3 S インターフェースに係る検討の進め方

令和5年10月3日

本面談の目的および目次

1. 9月21日面談時のコメントと対応について(1/4)

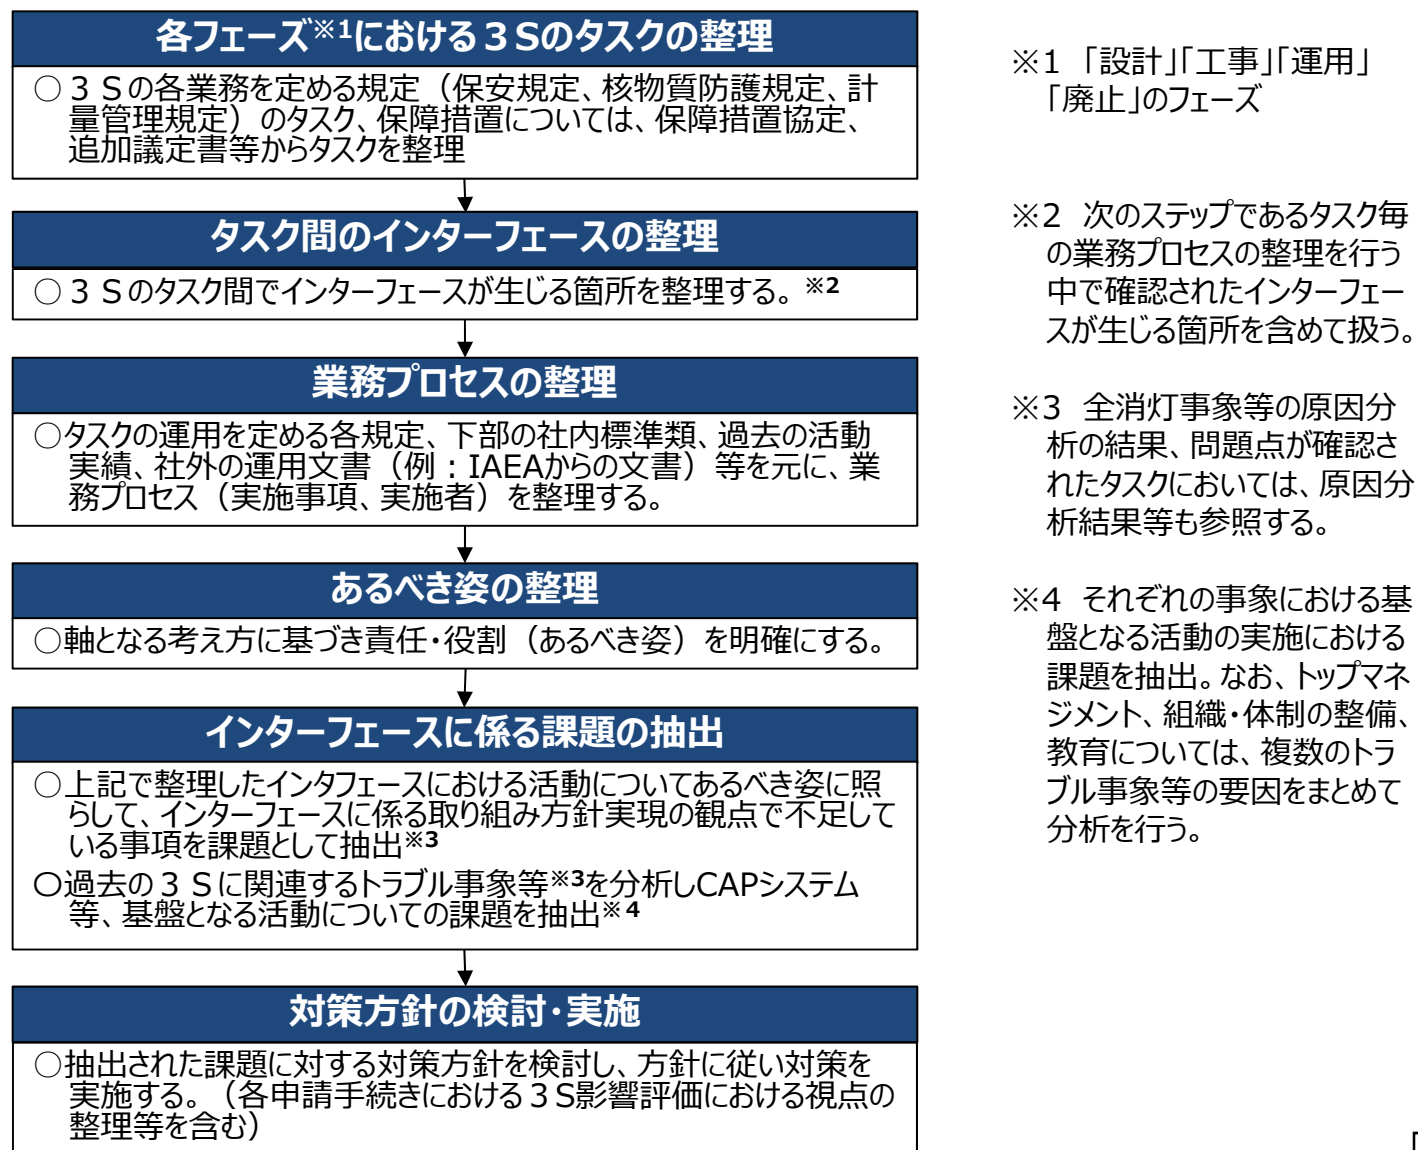
No.	コメント内容	対応
17	(基盤となる活動に対する課題の抽出方法) 課題の抽出方法の説明は、3 S インターフェースに係る取り組み方針実現に向けた検討のページでまとめて記載するよう資料を見直すこと。	基盤となる活動に対する課題の抽出方法は、全体の検討ステップの説明に含めて記載した。 (P.10へ反映)
18	(課題に対する対策方針) 基盤的な教育である保安教育の中で3 S連携について教育していくのであれば、それが見えるように記載すること。	保安教育の中で3 S連携について教育を実施することを明確にした。 (P.29へ反映)
19	(課題に対する対策方針) 人的リソースについては、全消灯事象の対策だけでなく、3 S連携全体の検討結果を踏まえて議論されるべきものと思われることを踏まえ、記載を検討すること。	人的リソースについては、今後の検討も含めて必要に応じて見直していくこと明確にした。 (P.29へ反映)
20	(保安規定の変更方針) 核物質防護規定、計量管理規定への3 S連携に関する事項の規定の要否について検討すること。	核物質防護規定及び計量管理規定における3 S連携に関する事項の規定方針を記載した。 (P.31へ反映)

■課題フロー図1 点検計画

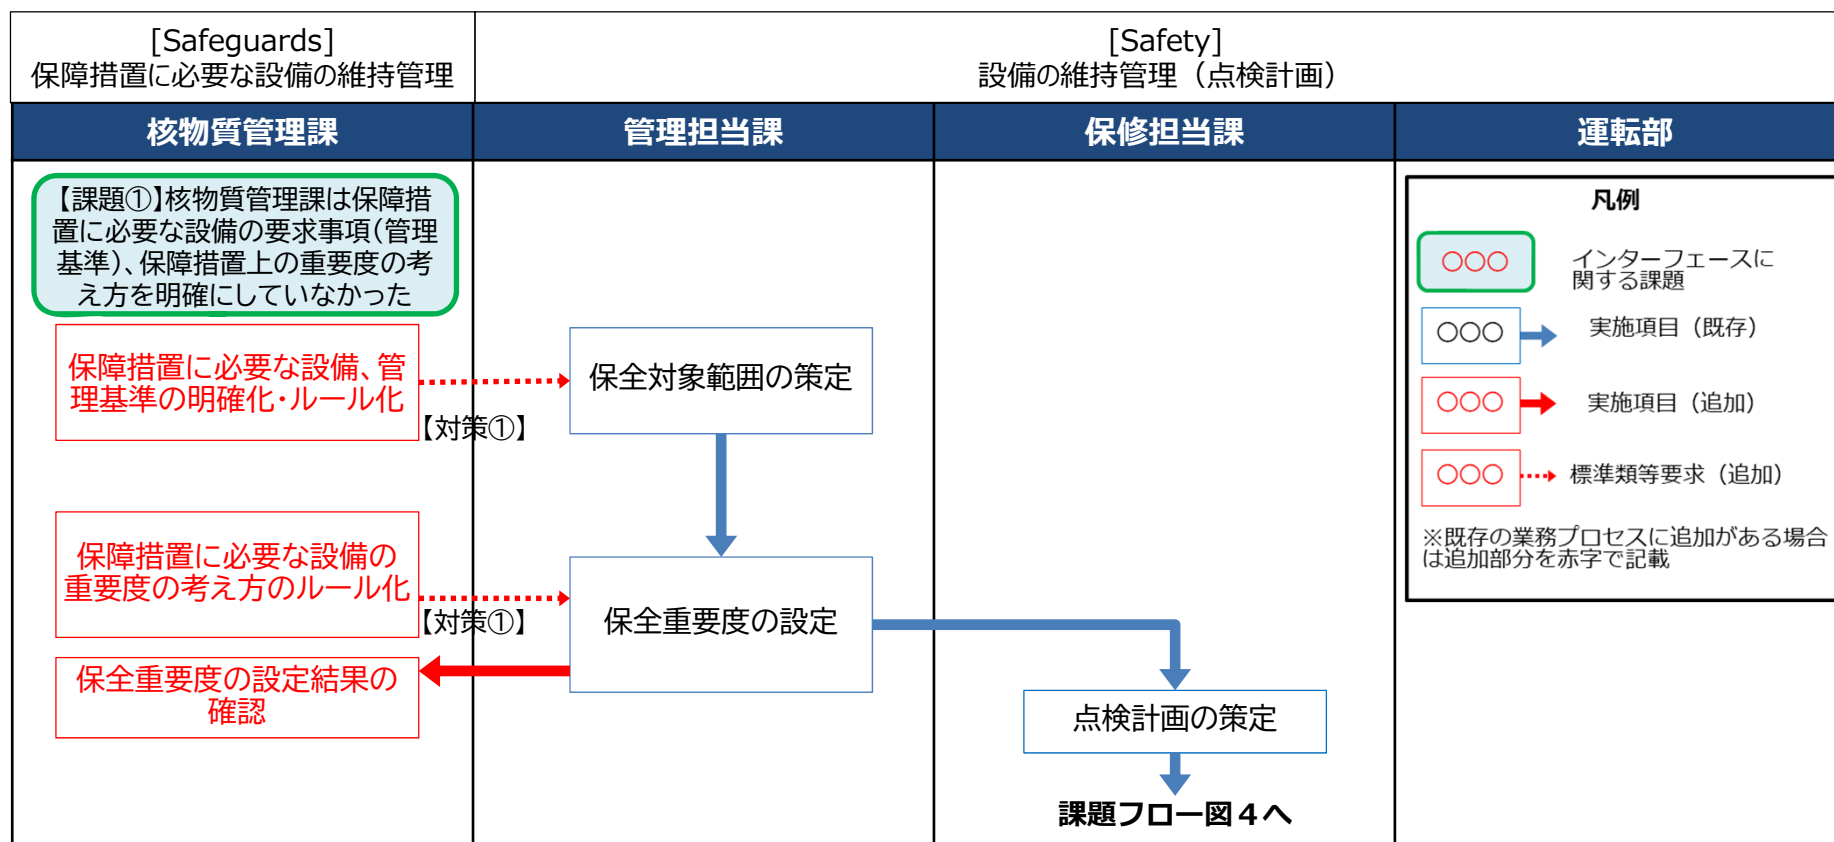
現状の業務プロセス(実際の活動)で確認されたインタフェースにおける活動について、あるべき姿に照らして、インタフェースに係る取り組み方針実現の観点で不足している事項を課題として抽出する。

タスク、インターフェース	抽出された課題	対策方針
[Safeguards] 保障措置に必要な設備の維持管理 ⇕ [Safety]設備の維持管理	【課題①】核物質管理課は保障措置に必要な設備の要求事項(管理基準)、保障措置上の重要度の考え方を明確にしていなかった。	【対策①】保障措置に必要な設備を整理し、機能喪失した場合の影響等を考慮して要求事項(管理基準)および保障措置上の重要度の考え方を明確にし、関係部署へ教育する。管理基準の整理に当たってはIAEA等と協議し、結果を反映する。
	【課題②】核物質管理課が保障措置に必要な設備の状態を把握する仕組みがなかった。(核物質管理課がC系統の照明の電球切れを把握する仕組みがなかった。)	【対策②】保障措置に必要な設備が保障措置上の要求を満足するよう維持管理され、故障等の異常を核物質管理課が把握する仕組みを整備する。また、核物質管理課は維持管理の仕組みが適切に働いていることを確認する。
[Safeguards] 保障措置に必要な設備の維持管理 ⇕ [Safety]作業管理	【課題③】管理担当課の承認した作業計画について、核物質管理課が管理基準を満足するための措置が妥当かを確認し、作業承認する仕組みがなかった。	【対策③】管理担当課の承認した作業計画について、核物質管理課が管理基準を満足するための措置が妥当かを確認し、必要に応じて調整を行い、措置が妥当な場合は作業承認する仕組みを整備する。
	【課題④】核物質管理課は、作業計画段階において、保障措置の要求を満足させるための措置に必要な設備の状態を確認しなかった。(核物質管理課は、電気保全課からD系統の照明を停電させる作業の連絡を受けた際に、C系統の照明の状態(電球切れ)を確認しなかった。)	【対策④】核物質管理課が、作業計画段階において、保障措置の要求を満足させるための措置に必要な設備の状態を確認する仕組みを整備する。
	【課題⑤】核物質管理課が、作業実施段階において、作業計画で実施することとした保障措置の要求を満足させるための措置が実施されていることを確認する仕組みがなかった。(核物質管理課は、D系統の照明の停電作業が実施される際、C系統の照明が確保されていることを確認しなかった。)	【対策⑤】核物質管理課が、作業実施段階において、作業計画で実施することとした保障措置の要求を満足させるための措置が実施されていることを確認する等の仕組みを整備する。

■ 課題フロー図 2 巡視

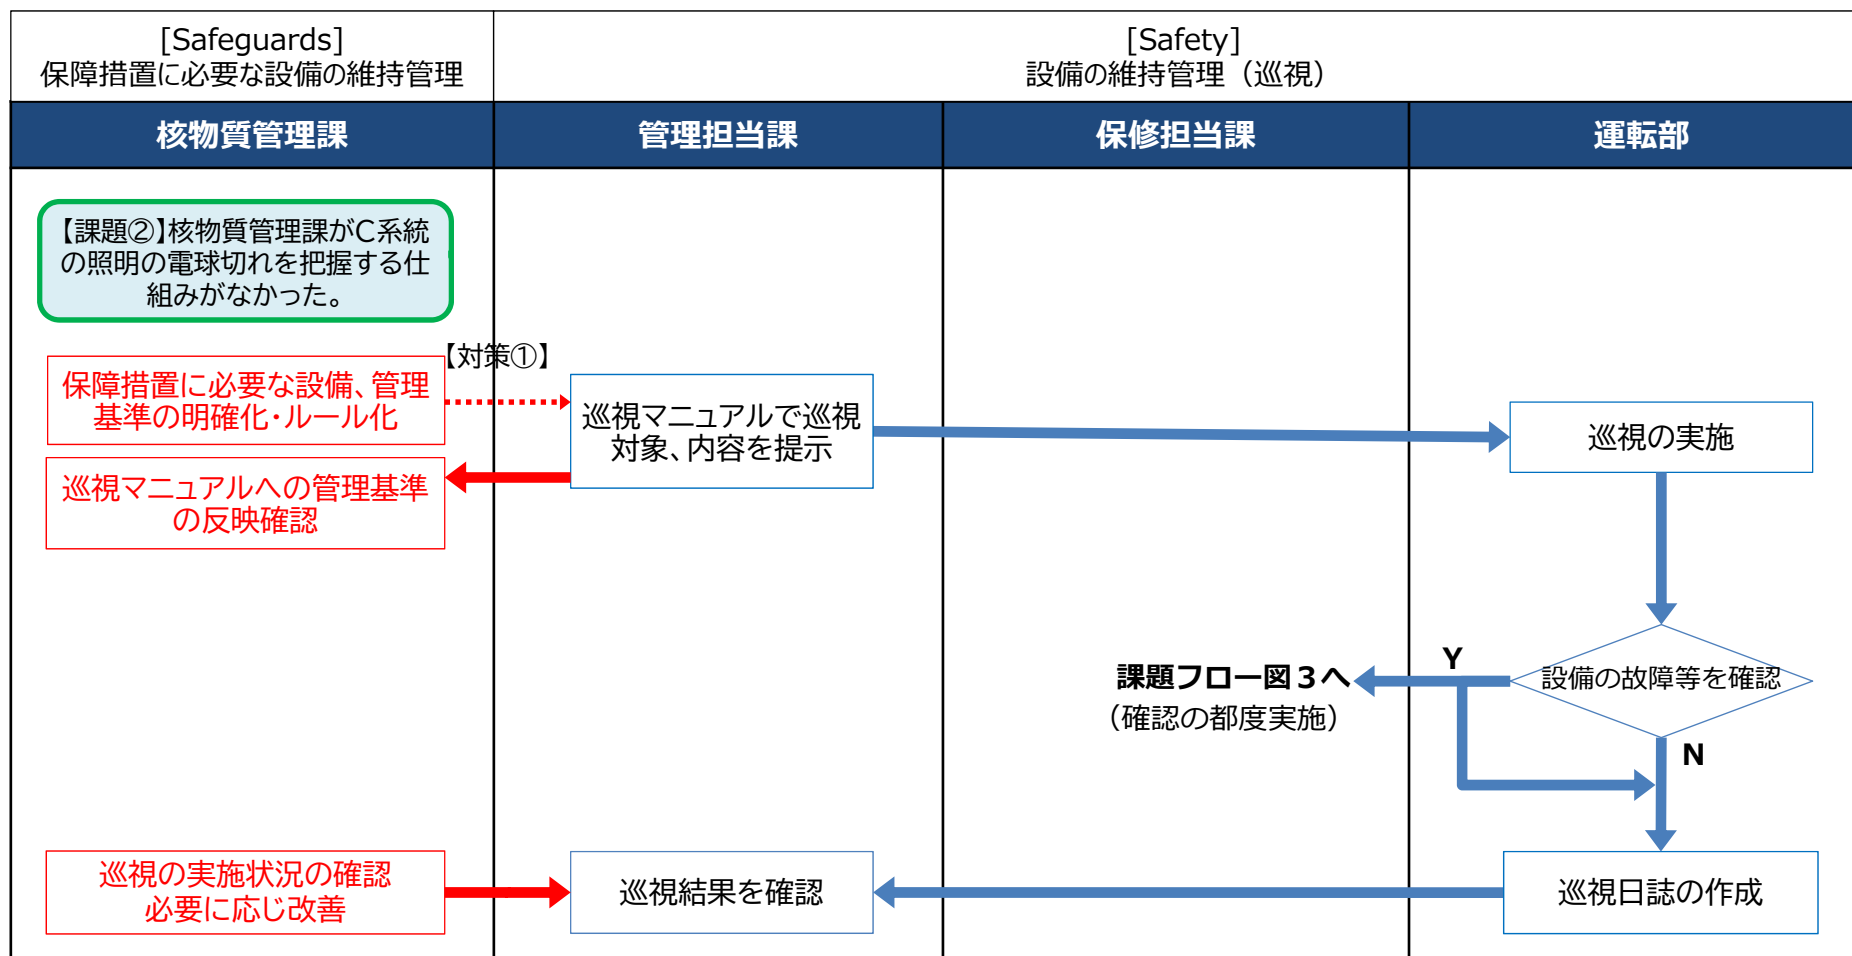
No.	コメント内容	対応
11	(課題の抽出) 巡視に係る改善後のフロー図で、核物質管理課は、要求提示・計画段階での反映の確認を行うのみで、実施段階の責任をSafety側に預けてしまった形となっているが、核物質管理課のSafeguardsの責任として、巡視の実施状況(プロセスの運用状況)を確認する必要があるか検討すること。	改善後のフロー図で核物質管理課が巡視の実施状況を確認することを明確にした。 (P.24へ反映)
12	(課題の抽出) 応急措置、CR登録に係る改善後のフロー図で、「必要に応じて代替措置等の実施」に対する核物質管理課の確認を実施するのであれば、明確にすること。	改善後のフロー図で核物質管理課が代替措置等の実施を確認することを明確にした。 (P.25へ反映)
13	(課題の抽出) 作業計画に係る改善後のフロー図で、作業の方法や措置が適切でない場合の調整を実施するのであれば、それらも分かるように記載すること。	改善後のフロー図で作業方法や措置の調整の実施を明確にした。 (P.26へ反映)
14	(課題の抽出) Safetyと共用にないSG単独での設備の管理についても、業務プロセスを整理して示すこと。	今回の検討では、全消灯事象との関係で問題が確認されたタスクのSafety - Safeguardsのインターフェースにおける課題となる部分に焦点を当てて示している。
15	(課題の抽出) 全消灯事象との関連でインターフェースが生じる範囲のみが整理されているが、設備の維持管理としては保全の有効性評価等の活動もあるはずで、そういった部分を含めて整理して示すこと。 (その中で、保全の有効性評価をSafety - Security間で合理的に実施するための運用があれば合わせて示すこと。)	本資料で示していない範囲については、他のタスクを含む3S全体の検討の中で整理して、結果について示す予定である。
16	(課題に対する対策方針) 対策①で「・・・IAEAと協議する。」との記載があるが、協議した後どのように取り扱の記載が必要ではないか。これに限らず、対策の記載全般として、きっかけとしての記載はあるが、連携した活動が実施されるかが明確となるよう記載を見直すこと。	記載の充実化を図った。 (P.28へ反映)
